SECCIÓN DE EVALUACIÓN DE ESTUDIO DE IMPACTO AMBIENTAL
INFORME TÉCNICO DE INSPECCIÓN DE CAMPO DE EsIA, CATEGORÍA I

DRPO – SEIA – IIO – 195 – 2024.

NOMBRE DEL ESIA:	PLAZA COMERCIAL EL FUERTE - LA CHORRERA
NOMBRE DEL PROMOTOR:	FUTURE INVESTMENT CORPORATION INC
ACTIVIDAD ECONÓMICA PROYECTADA:	INDUSTRIA DE LA CONSTRUCCIÓN
CONSULTORES Y N° DE REGISTRO:	TEÓFILO JURADO IAR-053-1999 JULIO DÍAZ IRC-046-2002
UBICACIÓN DEL PROYECTO:	AVENIDA LAS AMÉRICAS Y AVENIDA LIBERTADOR, CORREGIMIENTO DE BARRIO COLÓN, DISTRITO DE LA CHORRERA, PROVINCIA DE PANAMÁ OESTE.
PARTICIPANTES:	Por MiAMBIENTE: - Leidis Reyes / SEIA – Dirección Regional de Panamá Oeste. - Alcides Villarreal / SEFOR – Dirección Regional de Panamá Oeste Por la Promotora: - Teófilo Jurado – Consultor
FECHA DE INSPECCIÓN:	03 DE JULIO DE 2024.
FECHA DE ELABORACION:	10 DE JULIO DE 2024.

Fotografía 1, 2, 3 y 4, muestra la vegetación en el área donde se desarrollará el proyecto. *Fuente: Inspección realizada el día 03 de julio de 2024.*

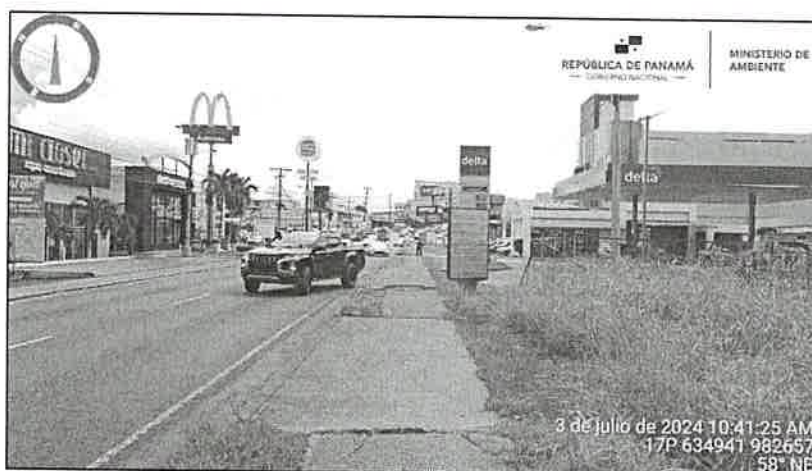
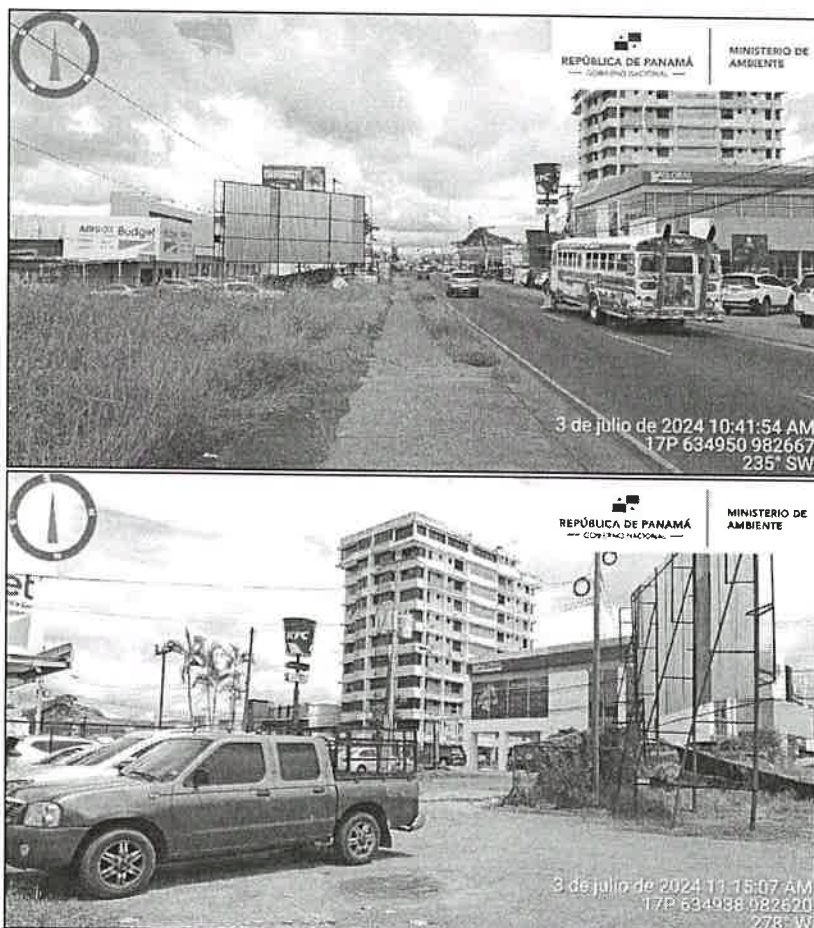
- OBSERVACIÓN:** en el área donde se desarrollará el proyecto, se ubican unas edificaciones ocupadas actualmente por algunos comercios.

1. En el polígono donde se desarrollará el proyecto se ubica una edificación, en la cual funcionan diversos comercios, aclarar si dicha edificación será demolida, ya que el estudio no describe que se hará con estas infraestructuras existentes.
2. Presentar en un cuadro, la superficie, en m², ocupada por cada tipo de vegetación presente en el sitio del proyecto.
